## PRESA POECHAS

### UN TEMA DE DISCUSIÓN TÉCNICA

**AUTOR:** Ms. Sc. Ing. Jorge Briones Gutiérrez

NOVIEMBRE 2009

Fig. 3. Sección de la deposición de los Sedimentos en Poechos (Arturo Rocha F.)

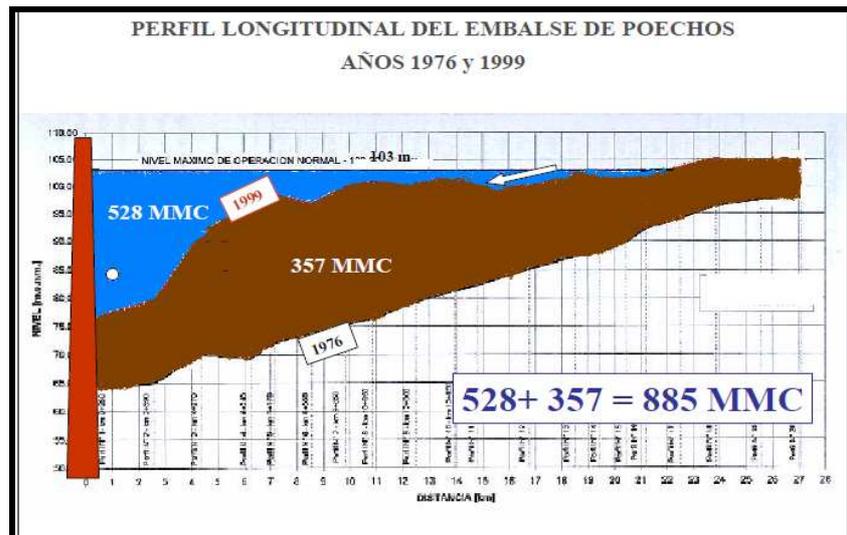
En el caso de la Presa de Poechos es evidente que el Ingeniero Hidrólogo especialista en Sedimentología erró sus pronósticos, las razones o motivos deben ser investigados, no con la finalidad de buscar responsables, sino para corregir los cálculos en un nuevo cálculo que se desea realizar.

El nuevo estudio debe recoger toda la información que esté relacionado con el comportamiento sedimentológica de la cuenca principal y sus afluentes, sin hacer descansar los resultados en el uso automático de los modelos de cálculo existentes.

Fig. 8. Se muestra un perfil aproximado de la sección transversal de presa Poechos

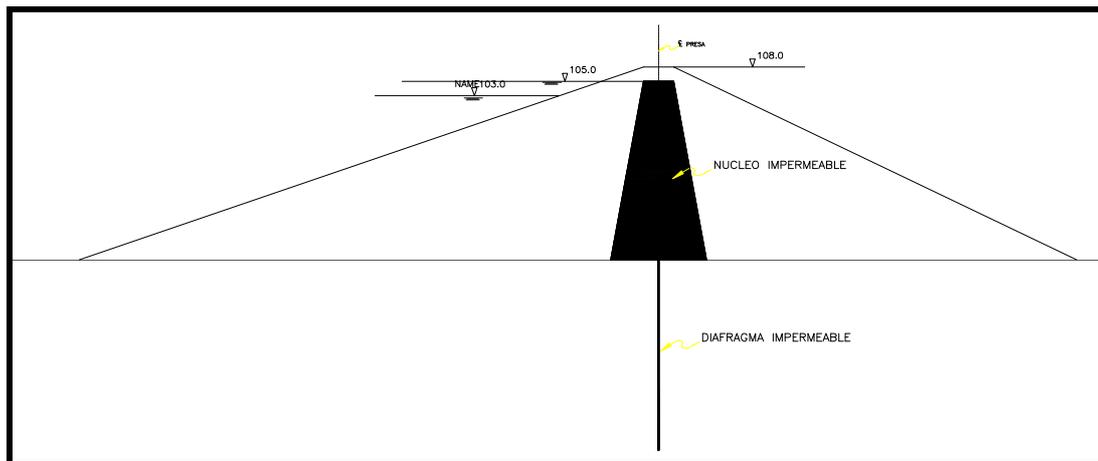
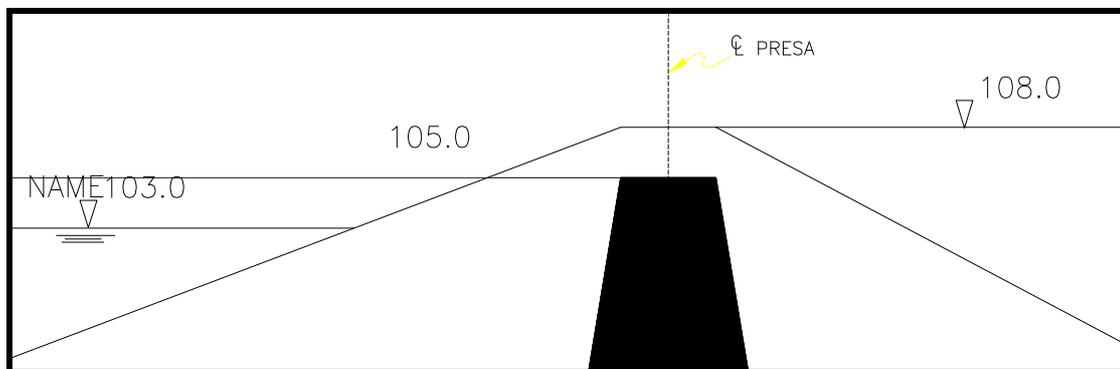
En el artículo anterior el ingeniero Carlos Cruz comenta“ que por seguridad de la presa principal y el dique de tierra no se debe permitir una operación en niveles superiores a la cota máxima del Núcleo Impermeable”. En el siguiente esquema explicaremos que ha querido resaltar el Ing. Cruz.

Como se puede observar la diferencia entre la cota de la cresta del núcleo impermeable es:

$$105-103= 2 \text{ m.}$$

La magnitud anterior es un respaldo. Porque si el nivel del embalse sube por ejemplo hasta la cota 104 msnm, el peligro que el agua REBOSE POR LA PARTE SUPERIOR DEL NUCLEO, puede originar el inicio de erosión del núcleo debilitándolo lentamente y generar su colapso. **Por esta razón en las condiciones actuales no debe elevarse el nivel del embalse.**
